改善箇所説明図

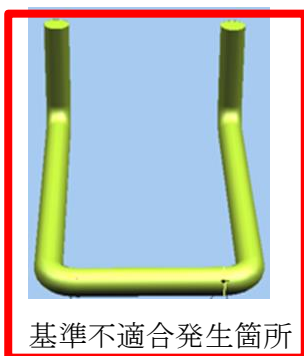
基準不適合発生箇所

基準不適合発生箇所

ISOFIX取付装置アンカー

<不具合内容>

年少者用補助乗車装置（ISOFIX取付装置）において、接着剤の塗布方法が不適切なため、取付アンカーに不要な接着剤が付着しているものがある。そのため、年少者用補助乗車装置の取付けラッチと取付アンカーの嵌合が阻害され、年少者用補助乗車装置の取付が出来ないおそれがある。

<改善内容>

全車両、取付アンカーを点検し、接着剤が付着しているものは除去し、防錆剤を塗布する。

<識別方法>

Aピラー右側（ドアヒンジ下部）に黄色ペイントを塗布する。
